Modulo per la presentazione delle osservazioni per i piani/programmi/progetti sottoposti a procedimenti di valutazione ambientale di competenza statale

ID: Codice procedura (ID_VIP/ID_MATTM):10844

Impianto per la produzione di energia elettrica da fonte eolica, costituito da 6 aerogeneratori della potenza complessiva di 37,2 MW, un sistema di accumulo da 25 MW e relative opere connesse in località "Rempillo" nel comune di Pitigliano (GR).

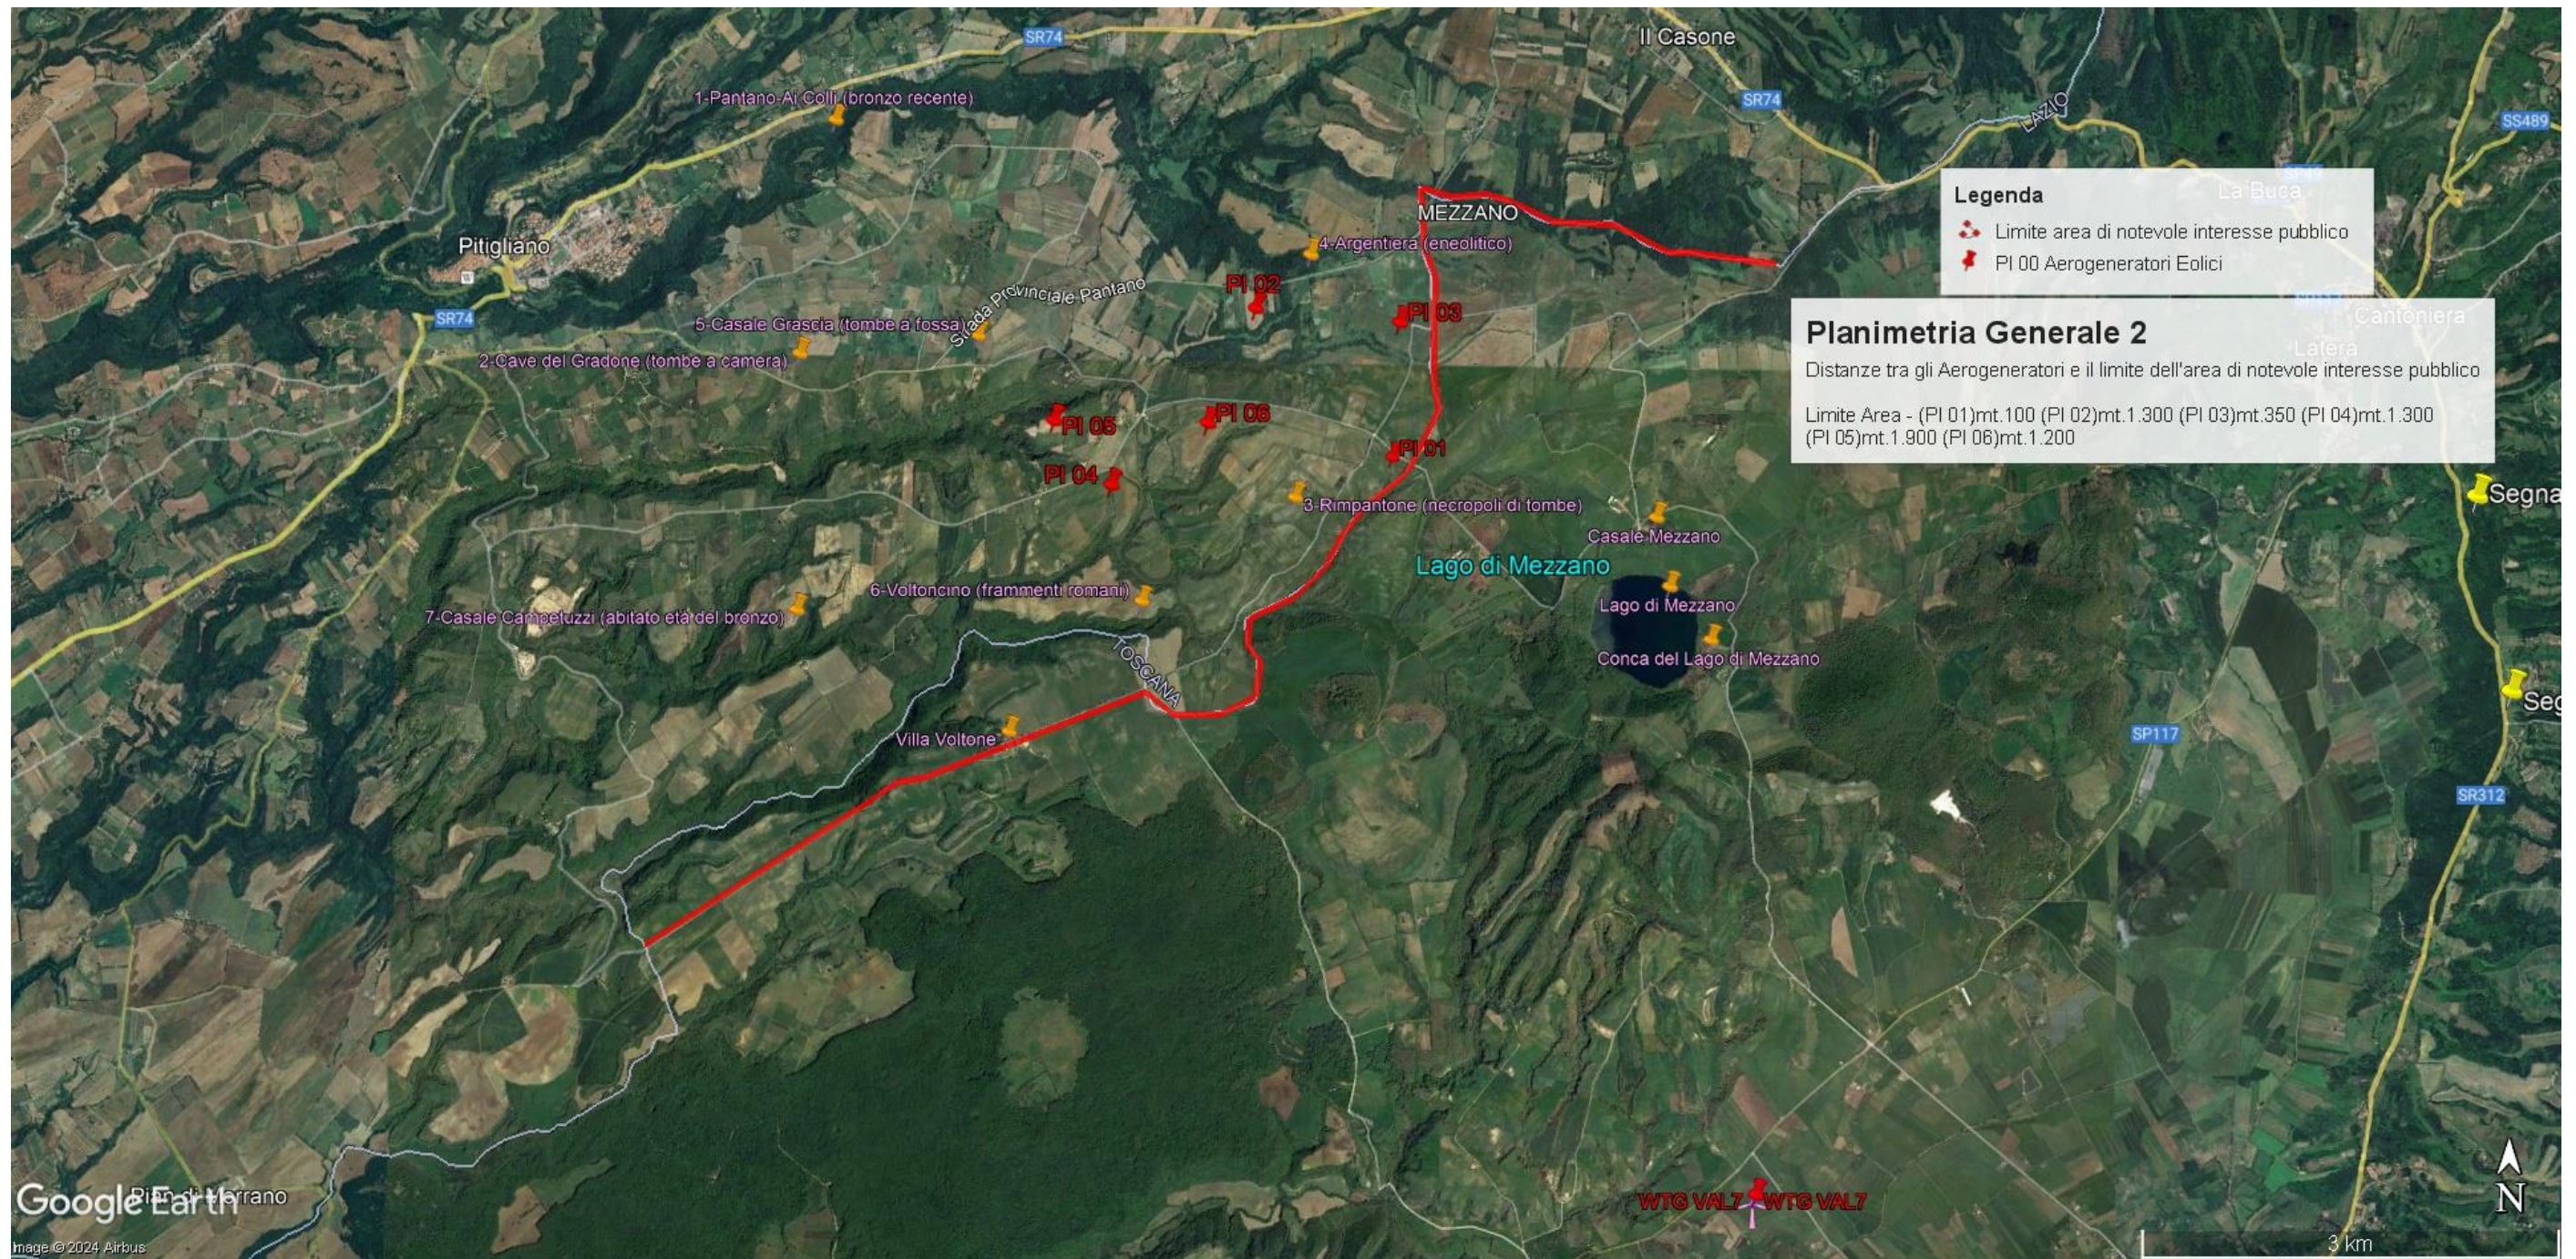
Inoltre, la zona in cui insisterebbe l'impianto eolico industriale Rempillo è compresa nelle fasce di rispetto di 3 km di diversi beni archeologici tutelati dalla parte II del Codice dei Beni Culturali (vedi Allegato, immagine n. 3). Inoltre le pale P04 e P05 ricadono all'interno di un'area archeologica che la Proponente vorrebbe cancellare per il semplice fatto che non è riportata nel documento regionale ma nel documento provinciale come meglio dettagliato nell'Osservazione n. 5. Alla luce di quanto documentato appare chiaro quindi che la collocazione dell'impianto non ha tenuto conto alcuno dei vincoli dell'area nella quale è stato progettato e l'inserimento dell'impianto eolico nel paesaggio e sul territorio non è corretto (Allegato IV delle Linee guida nazionali di cui al D.M dello Sviluppo economico del 10.09.2010).

In sintesi, visti l'art. 20 comma 8 lettera c) quater del D.Lgs n 199/2021 e le Linee guida nazionali appena citate, considerato l'enorme impatto dell'impianto eolico industriale denominato "Rempillo" sulla zona paesaggistica di notevole interesse pubblico ben individuata nelle immagini n.1 e n. 2 e sui Beni Culturali evidenziati nell' immagine n. 3 dell'Allegato alle presenti Osservazioni, per la collocazione delle pale P04 e P05 direttamente all'interno del perimetro di un'area archeologica e per gli impatti anche sull'area intermedia e vasta dei pregiati territori laziali della Tuscia settentrionale e in particolare di quelli del pitiglianese ricco di emergenze agricole, naturalistiche, storiche e archeologiche del periodo etrusco ma non solo, si chiede che venga negata l'autorizzazione all' insediamento dell'impianto eolico denominato "Rempillo".

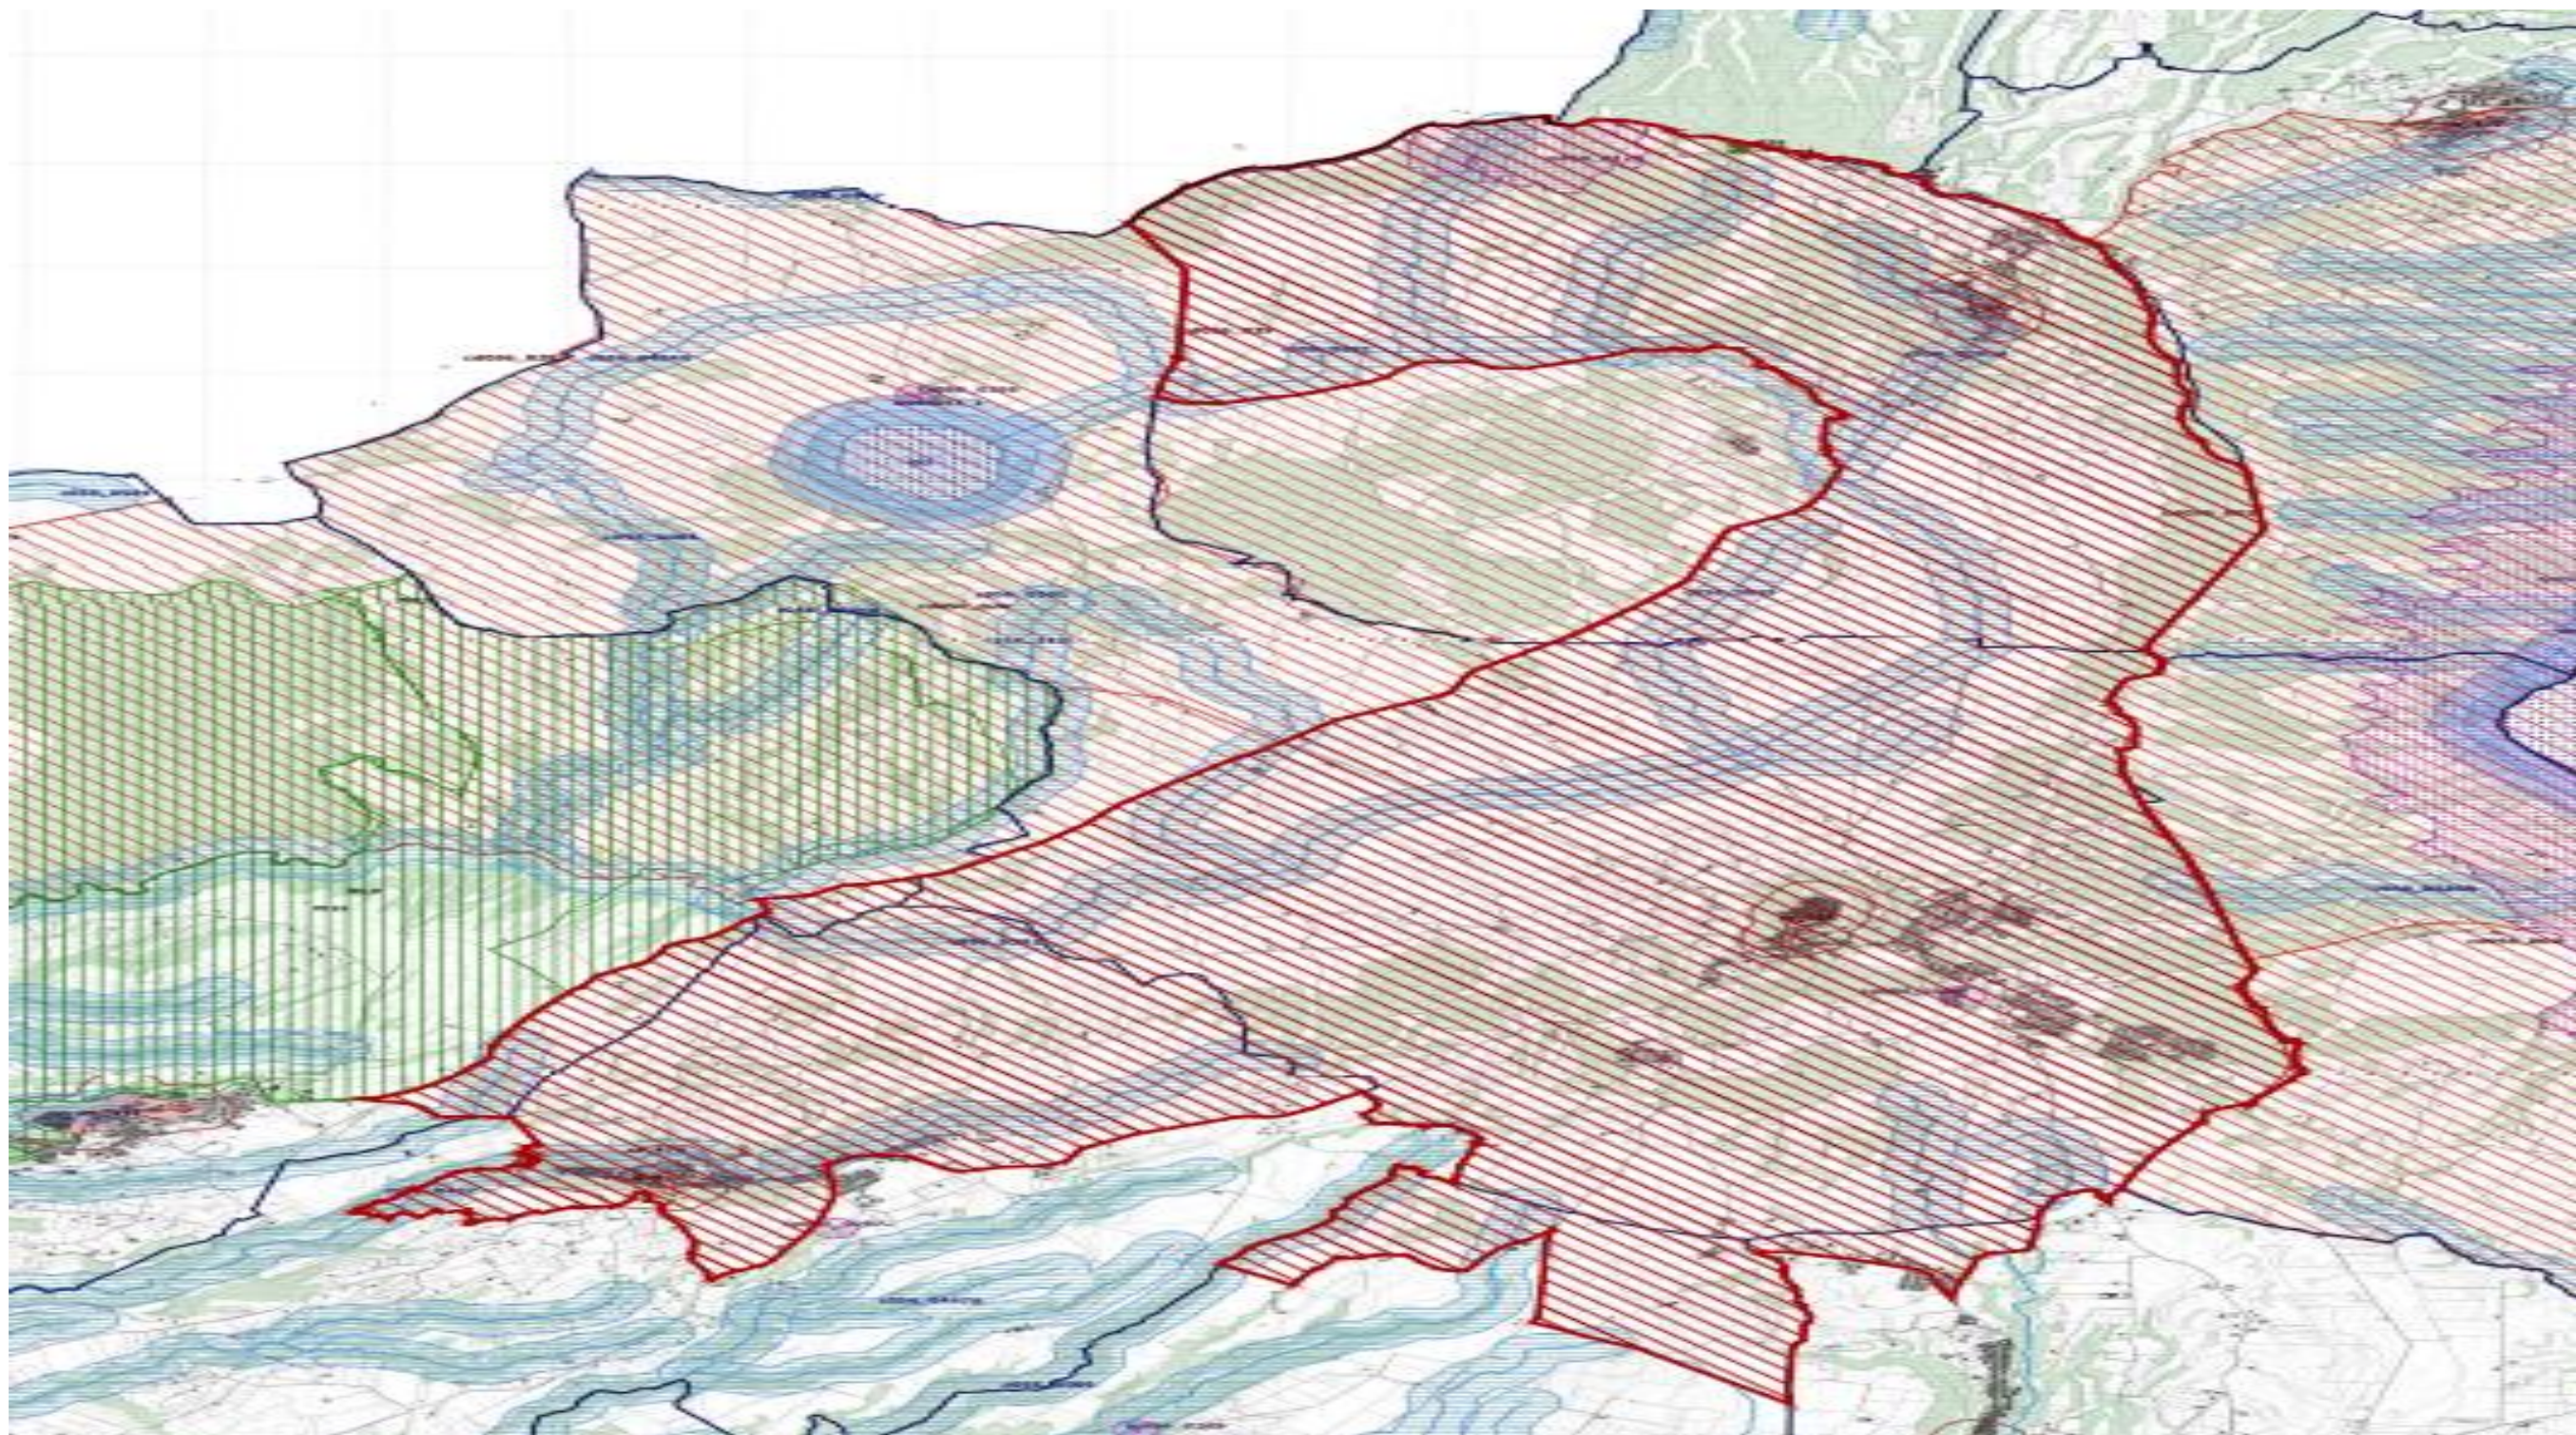
Tornando alla questione di legittimità, alla luce del combinato disposto dal "vincolo sul patrimonio paesaggistico (artt. 136 e ss. e 142 del decreto legislativo n. 42/2004 e ss.mm.ii.) e sui beni culturali" (artt. 10 e ss. del decreto legislativo n. 42/2004 e ss.mm.ii.) e dal comma 8 lettera c-quarter del D.Lgs 191/2021 e ss.mm.ii si evince che, ad oggi, le aree in cui sono previsti gli insediamenti dei sei aerogeneratori dell'impianto eolico denominato "Rempillo" non sono idonee perché ricadono tutte all'interno della fascia di rispetto dei **beni paesaggistici di notevole interesse pubblico denominati "Conca del Lago di Mezzano e territorio circostante" (D.M. 22.05.1976)** comprendente anche il **vincolo "Selva del Lamone" (D.M. 22.05.1984)** tutelati **dall'art. 136 del Codice dei Beni Culturali e del Paesaggio** e in particolare un aerogeneratore (P01) è a 100 metri dal primo vincolo citato e gli altri cinque compresi in una distanza massima tra 1 km e 2 km (vedi immagine n. 1 dell'ALLEGATO). Nella fascia di rispetto dei 3 km anche la porzione di vincolo rappresentato dalla Selva del Lamone che gode di altre importanti tutele in quanto Riserva Naturale regionale (L. 394/91 e L.R. 29/97), Zona di Protezione speciale (ZPS) insieme ai Monti di Castro collegati tra loro da una Zona di Conservazione Speciale (ZSC), il sistema fluviale Fiume Fiora-Olpeta. La Selva del Lamone oltre il vincolo paesaggistico di notevole interesse pubblico che la rende area non idonea all'installazione degli impianti FER anche nelle sue fasce di rispetto dei 3 km, gode di un'altra tutela che ne rivela l'importanza di area di importanza internazionale per l'avifauna IBA (012) che viene collegata all'altra IBA (099) Lago di Bolsena attraverso la ZPS Caldera di Latera e la ZSC Lago di Mezzano che insieme sono compresi nel vincolo paesaggistico "Conca Lago di Mezzano..." e verranno uniti dal nuovo vincolo paesaggistico "Ambito paesaggistico, geologico e geomorfologico

dell'orlo della caldera di Latera e delle sue pendici interessate dai centri eruttivi periferici" (si veda a riguardo la proposta pubblicata sul sito del MIC in data 09/08/2023 e l'immagine n. 2 dell' ALLEGATO) all'area di notevole interesse pubblico " Conca del lago di Bolsena" (D.M. 24.10.1960). Praticamente una vasta zona che per interesse paesaggistico e naturalistico oltre che storico, archeologico e identitario rappresenta un unicum nel panorama nazionale.
